Aménagement d'un port d'escale au quai A.-Lepage

Étude d'impact sur l'environnement
Réponses aux questions et commentaires déposés par le MDDEP

Février 2006

Figure 5 : Rose des vents annuelle de 1953 à 2005, station de Bagotville

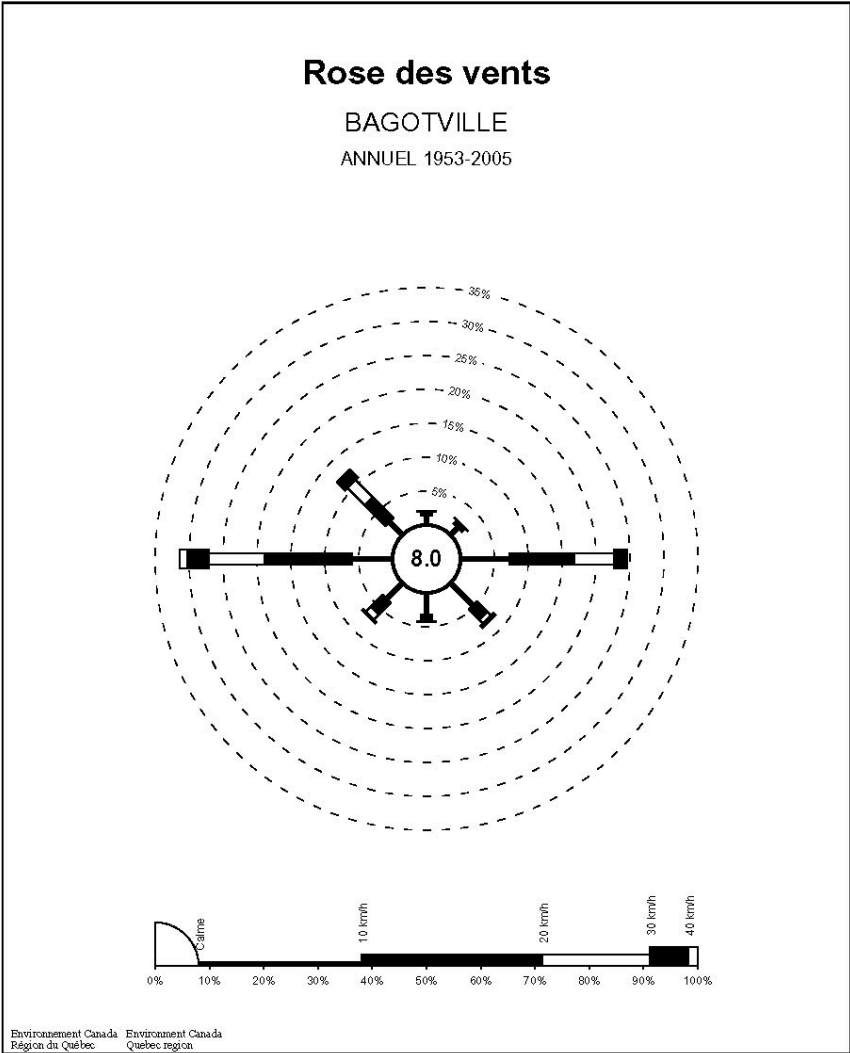
La figure 5, page 20, doit inclure les informations sur les vents de 1984 à 2004.

Les données sur les vents sont disponibles pour les normales climatiques entre 1971 et 2000 à la station de Bagotville (Environnement Canada, 2005a). Les données moyennes mensuelles sont présentées au tableau 2-2. Pour cette région, le vent est en moyenne de faible intensité (moins de 20 km/h) et de direction dominante ouest ou est.

Une rose des vents a été préparée par le Service météorologique du Canada. La figure 5 rapporte les statistiques annuelles des vitesses et directions des vents, telles que mesurées à la station météorologique d'Environnement Canada, située à l'aéroport de Bagotville. Les mesures couvrent une période de 52 ans, soit de 1953 à 2005. D'une façon générale, les directions prédominantes des vents sont l'ouest et l'est avec des vitesses moyennes maximales de 40 km/h.
